中国石化销售股份有限公司
江西宜春石油分公司下浦加油站
安全设施竣工验收评价报告

中国石化销售股份有限公司江西宜春石油分公司下浦加油站 安全设施竣工验收评价报告评审及现场验收专家意见

专家意见修改说明

现场整改意见回复

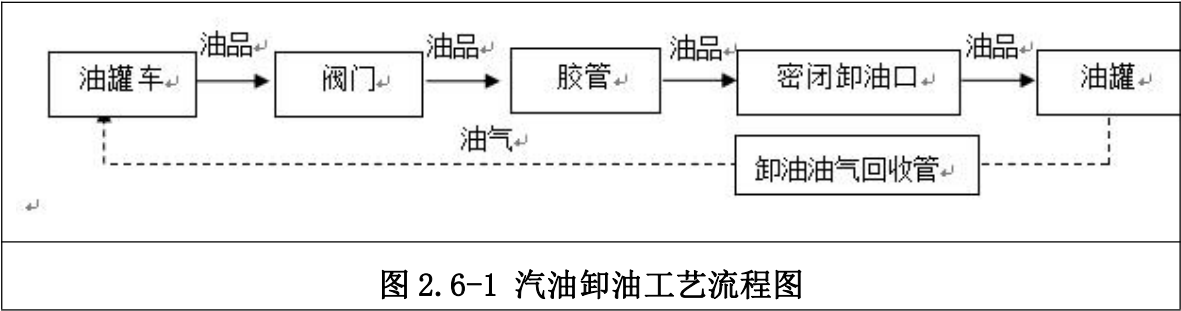
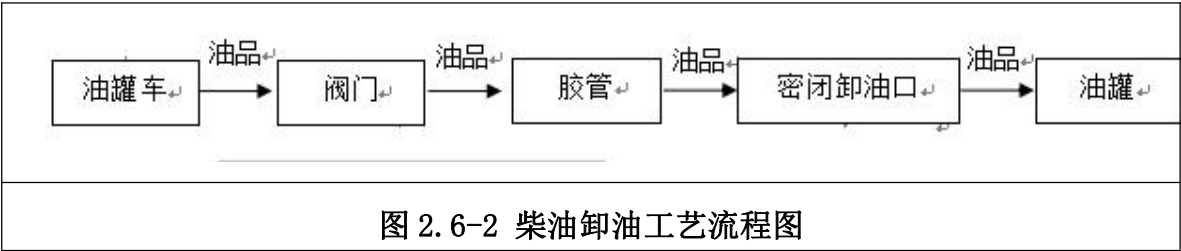
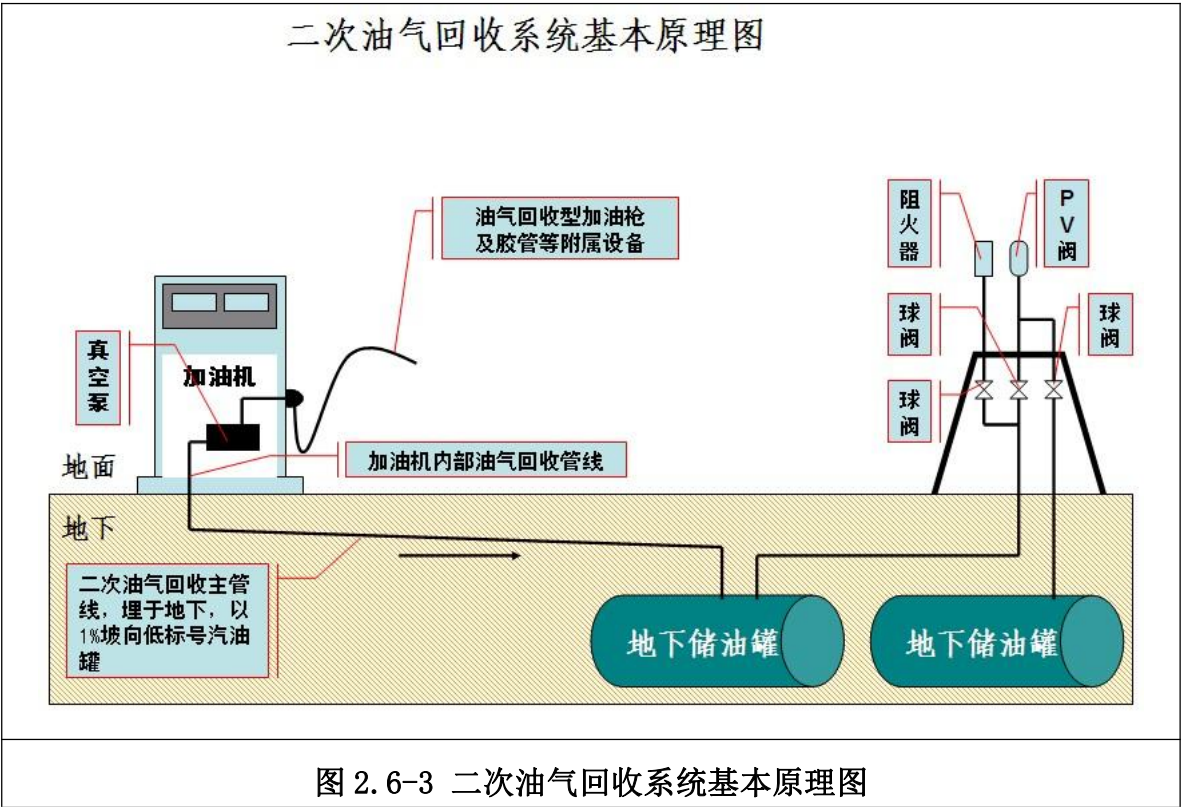
- 1、完善主要设备、设施一览表;
- 2、核实防雷、防静电及信息系统接地的接地电阻规范要求($R < 1$ 欧姆);
- 3、完善危险、有害因素分布一览表;
- 4、安全对策措施落实情况一览表中落实情况部分相互矛盾(例 UPS 电源);
- 5、补充加油站与杭长高铁距离的符合性评价;
- 6、工艺流程补充加油工艺流程;
- 7、储存的危险化学品的理化性能指标一览表中柴油闪点不对;
- 8、完善评价依据,《危险化学品目录(2015版)》未更新,补充《危险化学品企业特殊作业安全规范》(GB 30871-2022)、《铁路工程设计防火规范》TB10063-2016 等;

序号	专家意见	修改完善情况	所在章节位置
1	完善主要设备、设施一览表;	已完善	详见表 2.6-1
2	核实防雷、防静电及信息系统接地的接地电阻规范要求(R<1 欧母);	已核实	详见章节 2.7.4
3	完善危险、有害因素分布一览表;	已修改完善	详见表 3.2-1
4	安全对策措施落实情况一览表中落实情况部分相互矛盾(例 UpS 电源):	已修改完善	详见表 6.2-1
5	补充加油站与杭长高铁距离的符合性评价;	已补充完善	详见表 F7.1-5
6	工艺流程补充加油工艺流程;	已补充完善	详见章节 2.6.1
7	储存的危险化学品的理化性能指标一览表中柴油闪点不对;	已修改完善	详见表 3.1-1
8	8、完善评价依据,《危险化学品目录(2015 版)》未更新,补充《危险化学品企业特殊作业安全规范》(GB 30871-2022)、《铁路工程设计防火规范》TB10063-2016 等;	已修改完善	详见章节 f12.2
9	补充相关资料。	已修改完善	见全文
10	专家其他意见。	已修改完善	见全文
